**ENQUÊTE PUBLIQUE**  
**portant sur le projet de révision générale des zonages**  
**des eaux usées et des eaux pluviales**  
**de la commune de GUIDEL**

Enquête N° E23000158 /35

**Partie 2**  
**AVIS ET CONCLUSIONS**

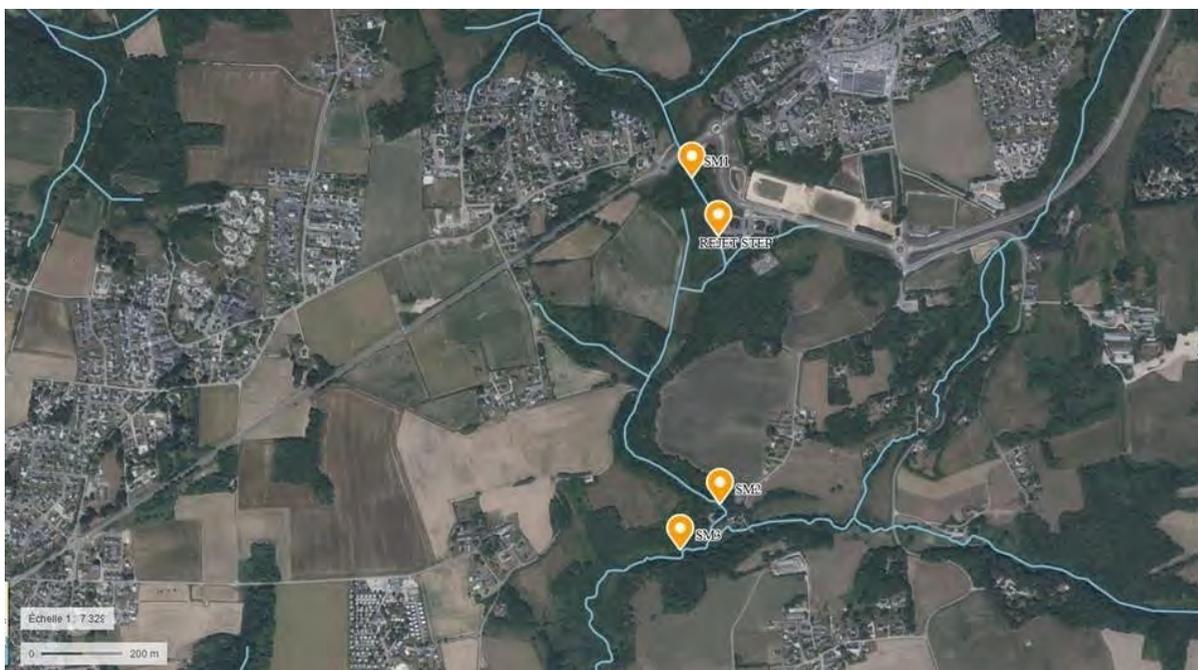
***La commission déplore que la non intégration au zonage d’assainissement collectif de certains secteurs ne soit pas argumenté (notamment le secteur de Précar qui n’est que partiellement raccordé ou le secteur de Saint Mathieu).***

**Tableau 2** : Listing des dysfonctionnements identifiés lors de la modélisation sur Guidel

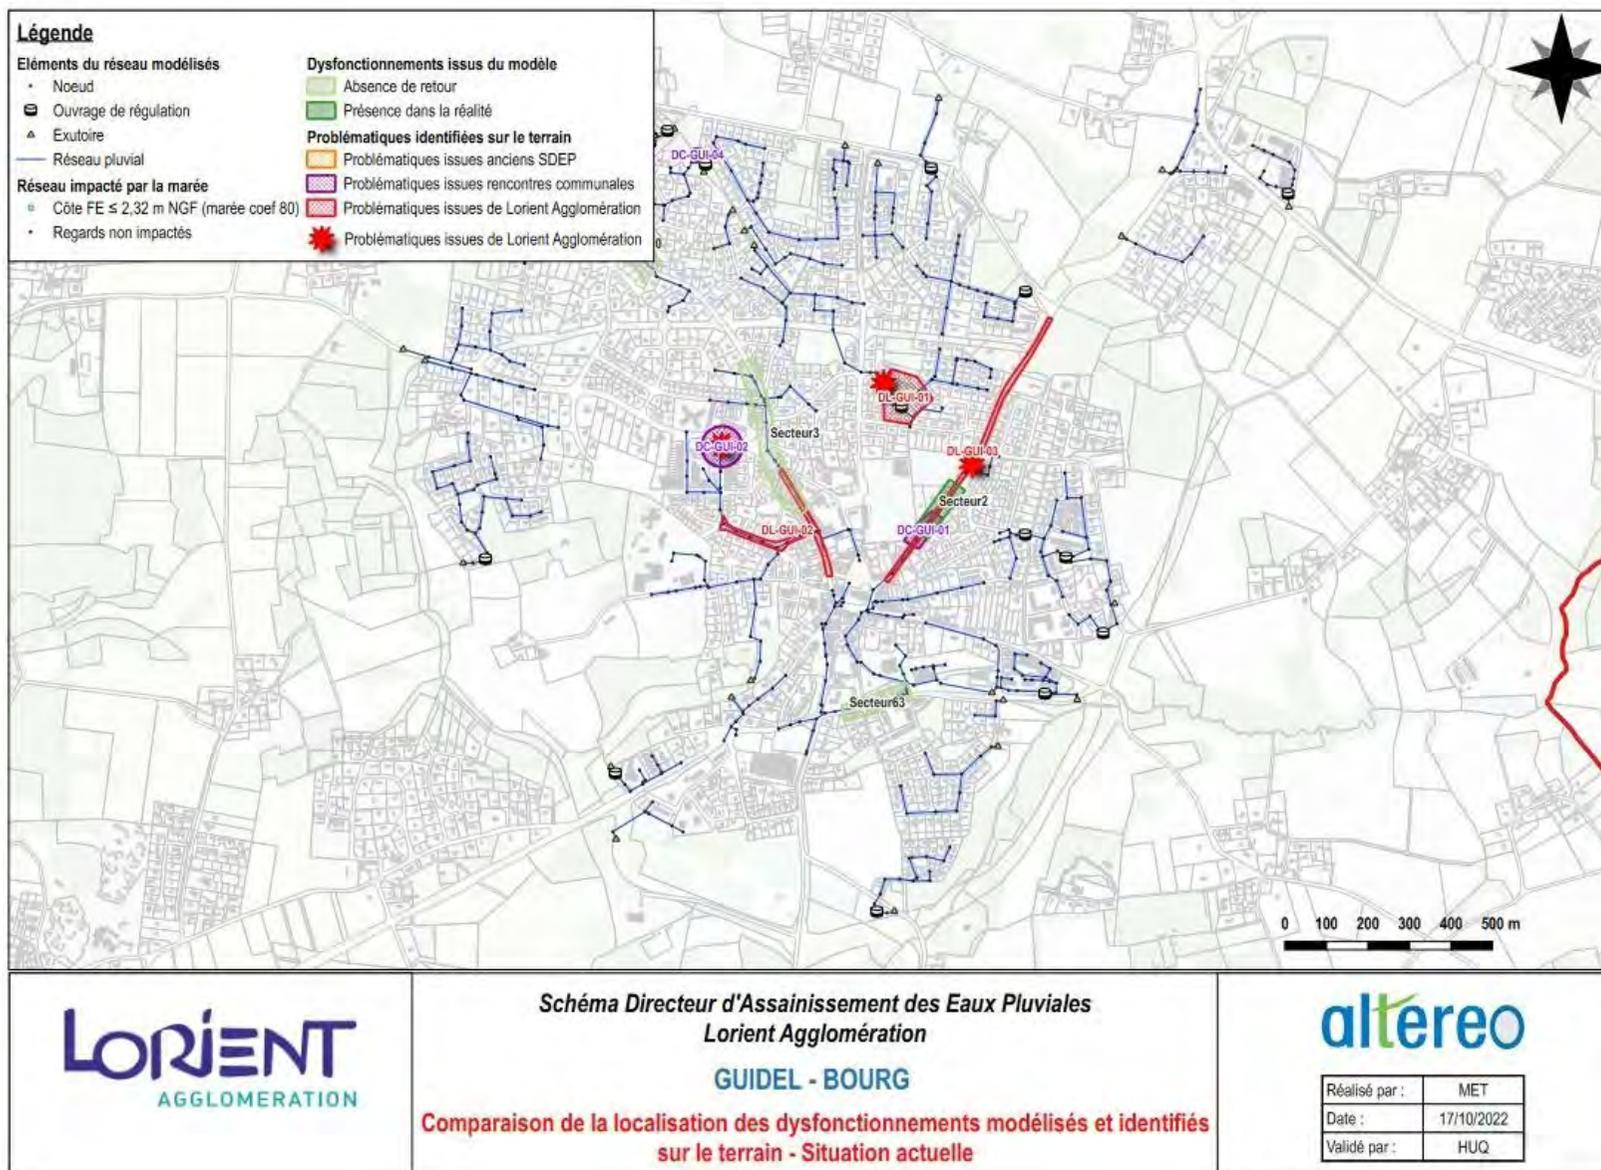
**Question de la CE : pouvez-vous compléter l’analyse des effets des inondations qui semblent limitée aux exutoires ?**

Réponse du M.O. : Le schéma directeur des eaux pluviales a particulièrement étudié l’impact des OAP sur les exutoires prévus mais l’objectif était aussi d’identifier les secteurs susceptibles de poser des problèmes de débordement : 4 ont été identifiés en plus de l’étude sur les exutoires des OAP.

Pour rappel, les dysfonctionnements identifiés dans le modèle sont récapitulés dans le tableau de synthèse ci-après. Il est également disponible en **Annexe n°111**.
